**DODATEK Č. 2
KE SMLOUVĚ O DÍLO č. DS202401949**

na provedení stavebních prací
„Nová Pastýřská, 2. a 3. etapa“

NOVÁ PASTÝŘSKÁ – 2. a 3. ETAPA

Posouzení těžitelnosti hornin – úsek km 0,080 – 0,125

SO 311, skalní výchoz / blok v rýze
(foto 13.5.2025)

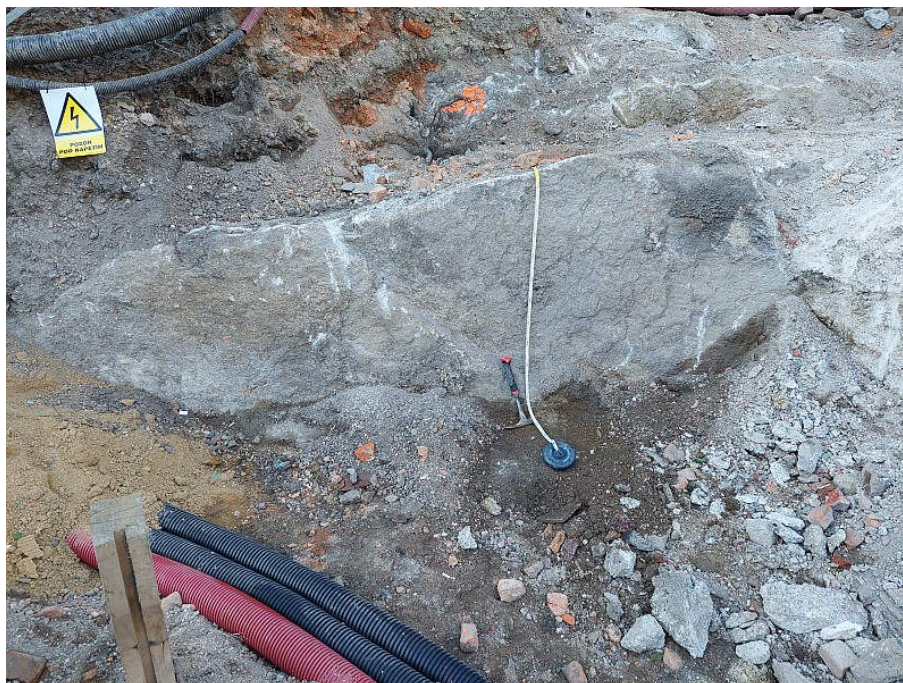
V úrovni zemní pláne chodníku a pozemní komunikace a v místě výkopu rýhy v úseku km 0,080-0,125 byly zastiženy horniny (výchoz / sesutý blok z přilehlé skalní stěny), které byly při horním povrchu tvořeny zvětralou žulou (granitem) třídy R4-R3 v mocnosti cca 50-100 mm (horninu šlo škrábat, resp. úlomky lehce rozbít kladívkem). Pod touto zvětralou vrstvičkou se nacházejí mírně zvětralé, lokálně až zdravé žuly (granitu). Byla zaznamenána vzdálenost svislých diskontinuit 3,0 m, vodorovné diskontinuity s ohledem na hloubku prováděné rýhy nebylo u výchozů možné stanovit, přičemž byla ověřena mocnost min. 1,10 m. Při zohlednění rozpukání přilehlé skalní stěny lze odhadovat vzdálenost 0,50 – 2,0 m. Ve smyslu normy ČSN EN ISO 14689 je vzdálenost diskontinuit střední až velmi velká. Na základě terénních zkoušek byla v souladu s ČSN 73 6133 stanovena třída horniny R2(-R1), horninu mimo zvětralou povrchovou vrstvu při povrchu šlo pouze těžko otloukat.

Těžba byla prováděna za pomoci těžkého bouracího kladiva. Při dolamování bylo do hornin bylo nutné ručně navrtat otvory v pravidelném rastru cca 0,20-0,30 m (viz fotodokumentace) a do těchto otvorů následně vložit hydraulický klín, pomocí kterého bylo možné horninu rozlámat a následně rypadlem odtěžit. Při těžbě v rýze je rovněž nutné zohlednit komplikace při rozpojování v relativně malé šířce rýhy. Z hlediska rozpojitelnosti lze konstatovat, že v uvedeném úseku bude možné horninu velmi obtížně rozpojovat a musí být použita speciální technika rozpojování.

třída těžitelnosti a rozpojitelnosti III (dle ČSN 73 3055 třída 6 a 7)
